Testo osservazioni impianto fotovoltaico a terra loc. Campo All'Olmo – Comune di Piombino

Il WWF Livorno, come organizzazione ambientalista per la salvaguardia di ambiente ed animali, intende esprimere preoccupazione e parere non favorevole alla realizzazione del progetto fotovoltaico a terra pari a 4,7MWp ubicato in Campo all'Olmo (Piombino) proposto da Energy PIE SRL per i motivi seguenti.

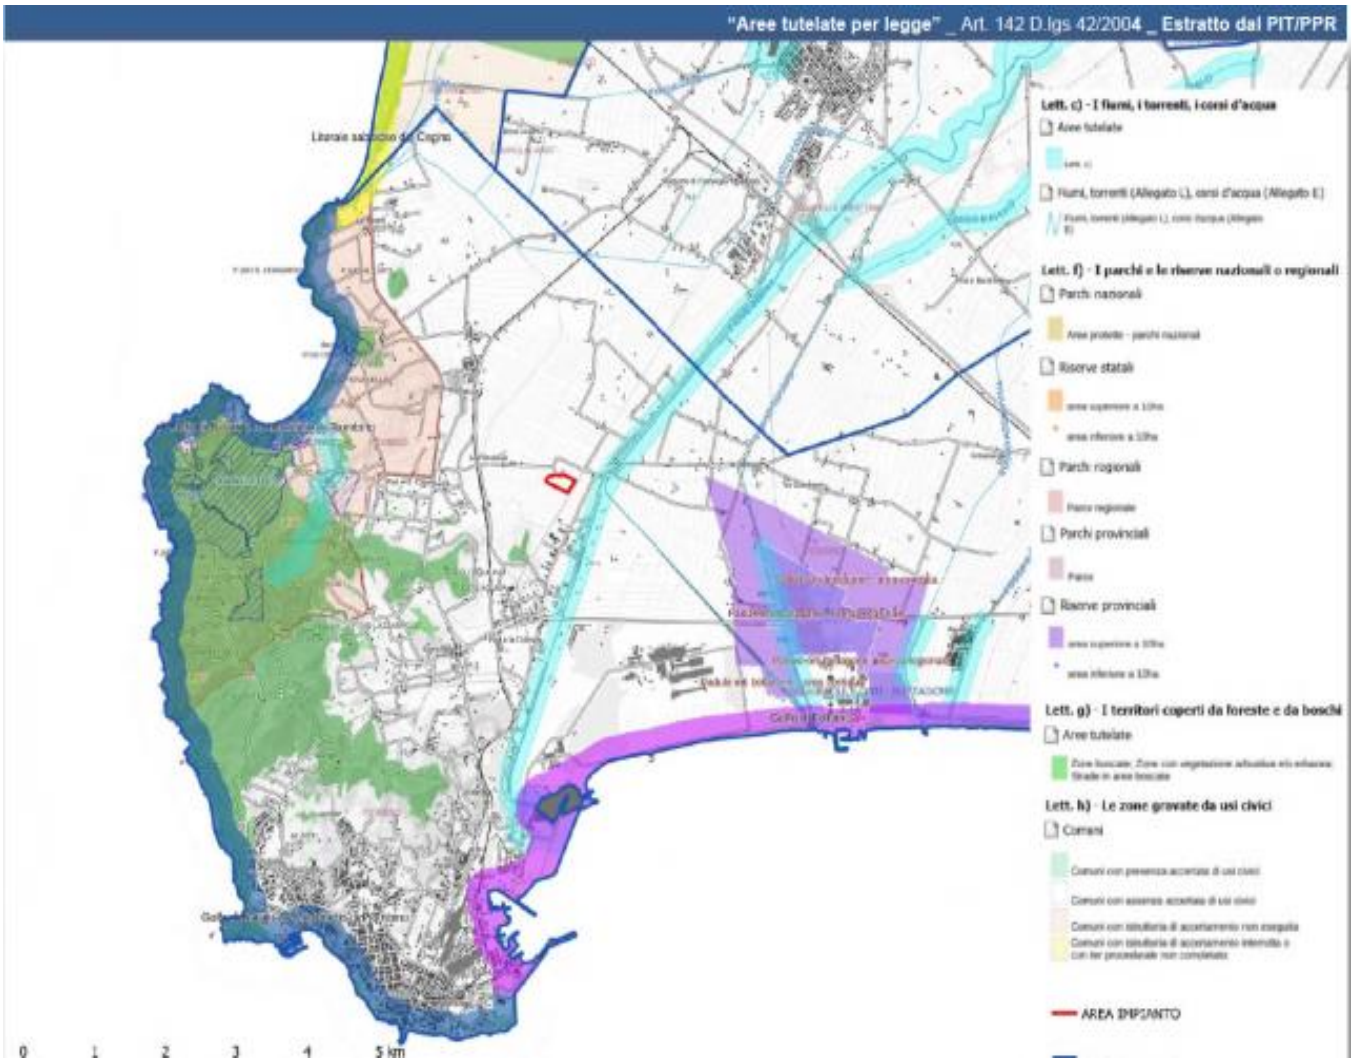
La prima osservazione è relativa alla scelta dell'ubicazione dell'impianto, che verrebbe realizzato su terreno agricolo produttivo. Come si legge nel decreto aree idonee DM 21 giugno 2024 (art.7, comma 2.a) e nel decreto legislativo 8 novembre 2021, n. 199 (art. 20, comma 3) tutt'ora vigente, la scelta delle aree idonee privilegia "l'utilizzo di superfici di strutture edificate, quali capannoni industriali e parcheggi, e verificando l'idoneità di aree non utilizzabili per altri scopi, ivi incluse le superfici agricole non utilizzabili". Questa condizione non viene rispettata dal momento che le superfici agricole ubicate nei 500m intorno a una zona industriale si trovano all'ultimo posto delle aree idonee contemplabili per gli impianti fotovoltaici. Peraltro, il Comune di Piombino, insieme agli altri comuni del comprensorio, ha elaborato un piano di definizione delle aree idonee: secondo il principio enunciato dallo stesso DM 21 giugno 2024 (art.1, comma 2), è doveroso da parte della Regione Toscana e del MASE tenere conto delle voci delle comunità locali, soprattutto quando esse si dimostrano propositive e risolutive sul fatto di trovare alternative. A tal proposito, ci auguriamo che porti ad un esito positivo, la mappatura delle aree idonee e quelle non idonee ad ospitare impianti per produrre energia verde, a cui la Regione sta lavorando, ci auguriamo coinvolgendo le varie associazioni interessate (ambientaliste, di categoria, etc.). Sempre relativamente all'ubicazione dell'impianto, è vero che l'area non si trova all'interno di Aree naturali Protette, siti Rete Natura 2000 né altri elementi della Rete Ecologica Toscana, così come si legge nella VIA, ma è ubicata a soli 2 km in linea d'aria dall'Oasi WWF Padule Orti Bottagone, a 1,6 km di distanza dall'area naturale protetta di interesse locale (ANPIL) Baratti Populonia e a circa 3,7 km dalle Zone Speciali di Conservazione (ZCS) ex SIC Promontorio di Piombino e Monte Massoncello, nonché adiacente al sistema fluviale del Cornia (vedi mappa).
